**AVIS RELATIF À LA PROTECTION
CONTRE LES EVENTUELS EFFETS NOCIFS ET NUISANCES
PROVOQUÉS PAR LES RAYONNEMENTS NON IONISANTS
GÉNÉRÉS PAR DES ANTENNES ÉMETTRICES STATIONNAIRES**

Commune : MONS - Exploitant : TELENET GROUP

Référence exploitant : HT1930M

Rapport n° 1472 / 2024

Figure 1 : Vue en plan des lieux de séjour et des points de contrôle

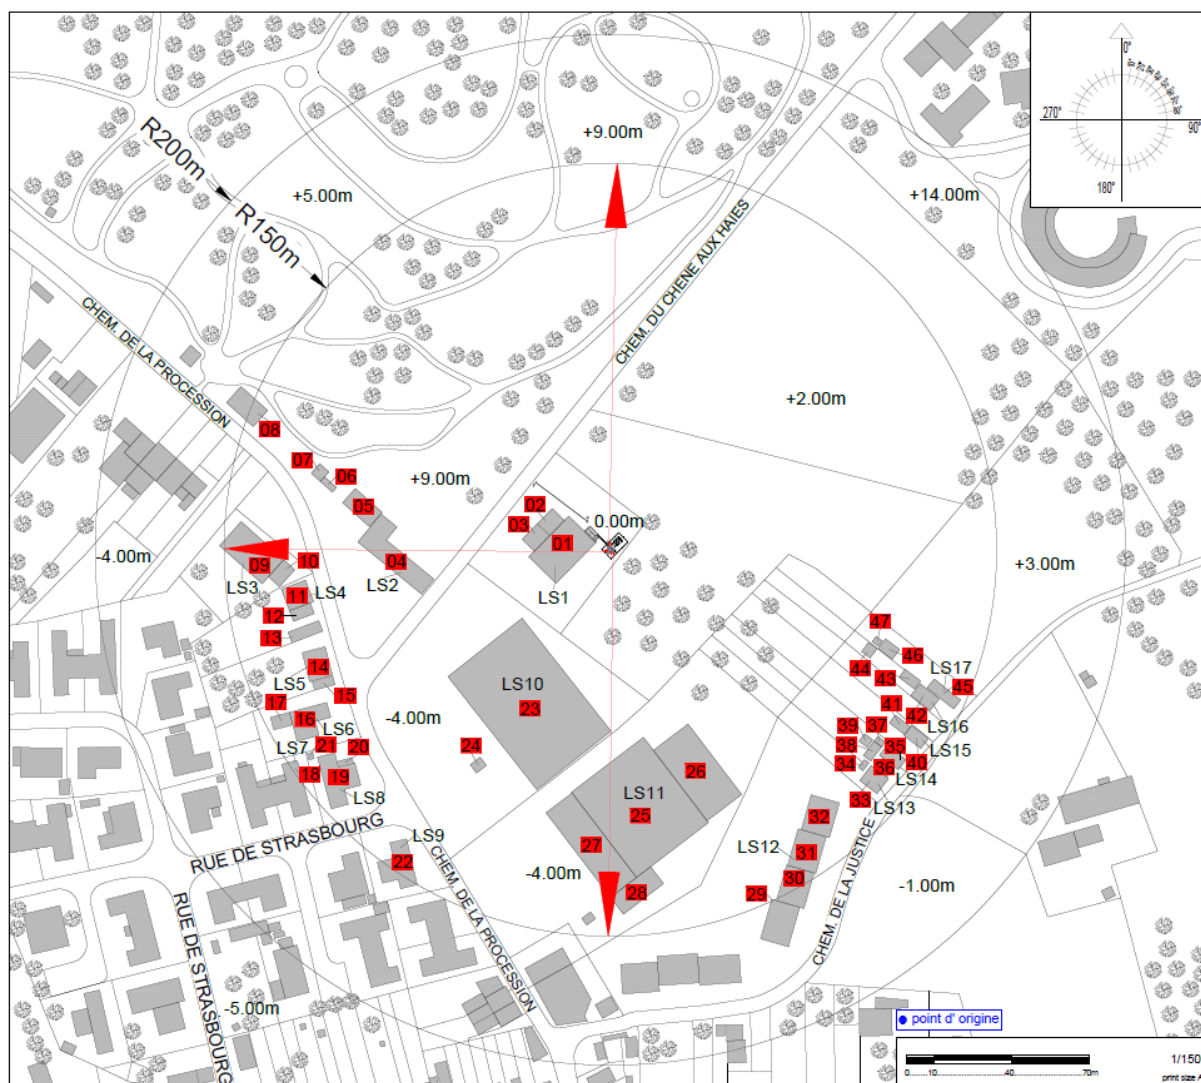
N° point de contrôle	LS	Atténuation (dB)	Indice d'exposition relatif à la limite par installation IE_i
25	LS11	3,0	0,699
27	LS11	3,0	0,627
1	LS1	3,0	0,549
11	LS4	3,0	0,544
12	LS4	3,0	0,522
26	LS11	3,0	0,513
13	LS4	3,0	0,502
14	LS5	3,0	0,501
10	LS3	3,0	0,499
9	LS3	3,0	0,470
28	LS11	3,0	0,460
15	LS5	3,0	0,456
5	LS2	3,0	0,402
7	LS2	3,0	0,393
6	LS2	3,0	0,375
16	LS6	3,0	0,367
20	LS8	3,0	0,356
24	LS10	3,0	0,356
8	LS2	3,0	0,345
17	LS6	3,0	0,339
21	LS8	3,0	0,328
19	LS8	3,0	0,327
22	LS9	3,0	0,310
18	LS7	3,0	0,303
29	LS12	3,0	0,301
30	LS12	3,0	0,286
31	LS12	3,0	0,276
32	LS12	3,0	0,265
3	LS1	3,0	0,177
39	LS14	3,0	0,173
4	LS2	3,0	0,165
33	LS13	3,0	0,159
34	LS13	3,0	0,157
2	LS1	3,0	0,155
38	LS14	3,0	0,139

En ce qui concerne les antennes de l'installation mentionnées dans le tableau 1, la distance maximale à laquelle la limite pourrait être atteinte, à l'extérieur, est égale à 139,6 m. S'il n'y a pas de LS à une distance inférieure, les antennes respectent forcément la limite d'immission.

Dans le cas des LS situés à l'intérieur des bâtiments, une atténuation d'obstacle est prise en compte et il en résulte que la distance maximale à laquelle la limite pourrait être atteinte se réduit à 98,8 m.

Figure 2 : Vue en plan des installations d'antennes dans un rayon de 300 mètres autour de l'installation faisant l'objet de la demande d'avis

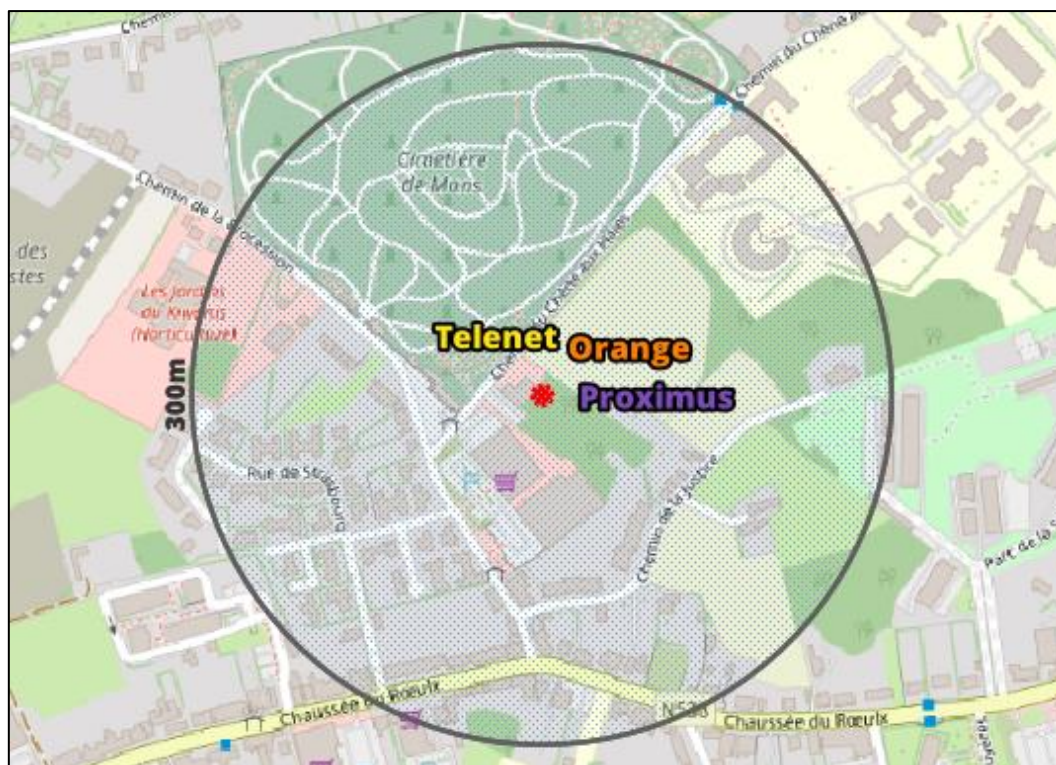
- a) il y a au plus 4 installations d'antennes émettrices stationnaires présentes dans la zone d'évaluation de 300 mètres de rayon représentée dans la figure 2, y inclus l'installation référencée dans le paragraphe 2 : la limite cumulative définie à l'article 4, §2 du décret est nécessairement respectée dans les lieux de séjour à l'intérieur de la zone d'évaluation de 300 mètres de rayon ;

- b) il y a exactement 5 installations d'antennes émettrices stationnaires présentes dans la zone d'évaluation de 300 mètres de rayon représentée dans la figure 2, y inclus l'installation référencée dans le paragraphe 2 et il existe, pour 3 ou 4 de ces installations, un avis attestant le respect de la limite abrogée de 3 V/m : la limite cumulative définie à l'article 4, §2 du décret est nécessairement respectée dans les lieux de séjour à l'intérieur de la zone d'évaluation de 300 mètres de rayon ;

- c) dans tous les autres cas, il a été vérifié que la limite cumulative définie à l'article 4, §2 du décret n'est pas dépassée dans les lieux de séjour sur base du nombre d'installations localisées dans la zone d'évaluation de 300 mètres de rayon représentée dans la figure 2, de leur localisation ainsi que des données inscrites dans la figure 1 et au paragraphe 4 du présent avis et dans les avis attestant le respect de la limite par installation ou de la limite abrogée de 3 V/m relatifs aux autres installations reprises dans la figure 2.

Compte tenu des considérations ci-dessus, il apparaît que l'intensité du rayonnement électromagnétique généré, dans les lieux de séjour situés dans un rayon de 300 mètres autour de l'installation référencée dans le paragraphe 2, par l'ensemble des antennes émettrices stationnaires de l'ensemble des exploitants du même site d'antennes émettrices stationnaires respecte la limite fixée à l'article 4, § 2 du décret.
